INFORME TÉCNICO DE INSPECCIÓN AL SITIO DE DESARROLLO DEL PROYECTO

Proyecto:	Residencial Las Palmeras		
Categoría:	I		
Promotor:	Fulun He Mock		
Representante Legal:	N/A		
Ubicación:	Corregimiento de La Arena, Distrito de Chitré, Provincia de Herrera.		
Expediente No.:	DRHE-I-F-10-2022		
Fecha de la inspección:	30 de Marzo de 2022		
Fecha del Informe:	31 de Marzo de 2022		
Participantes:	Nombre	Cargo	Institución
	Yuria Benítez	Sección de Evaluación de Impacto Ambiental	MiAmbiente - Herrera
	Aritzel Fernández	Sección de Evaluación de Impacto Ambiental	MiAmbiente - Herrera
	Esteban Sandoval	Por parte del Promotor del Proyecto	-----

Chitré, 1 de Abril de 2022
DRHE-SEIA-0415-2022

NOTA ACLARATORIA #1

Fig. No. 5: Vista de los árboles dispersos presentes en el área del proyecto, se indica durante la inspección que algunos serán talados, mientras que el Estudio de Impacto Ambiental indica que serán podados.

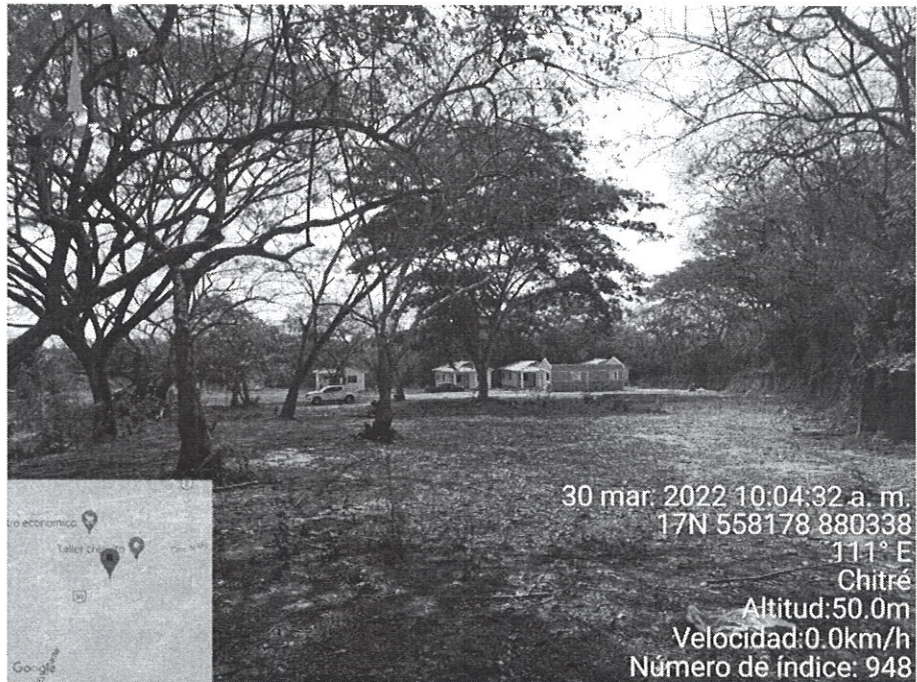
- El Estudio de Impacto Ambiental indica en la Sección 7.1.1 Caracterización vegetal e inventario Forestal (página 32), que los árboles localizados a lo interno del polígono del proyecto, serán sólo podados, sin embargo, durante la inspección, el señor Esteban Sandoval indicó que algunos requerirán ser talados, sin especificar cuántos de ellos.

Mediante visita al sitio del proyecto, juntamente con el promotor del proyecto, el lunes 9 de mayo del presente año, el mismo indicó que la intención es mantener los árboles existentes a lo interno del inmueble, a fin de hacer el amigable el proyecto con el ambiente y atenuar los efectos de altas temperaturas, toda vez que la intercepción de los rayos del sol, a través de la vegetación disminuye la temperatura en 2 °C y 3 °C. Sin embargo, con el plano del proyecto sobre el terreno, se identificó que internamente será necesario talar las siguientes especies: Dos (2) arboles de guachapelí Samanea saman; un (1) árbol de guabilo Samanea saman y dos (2) arboles de guácimo Guazuma ulmifolia. Total, cinco (5) unidades
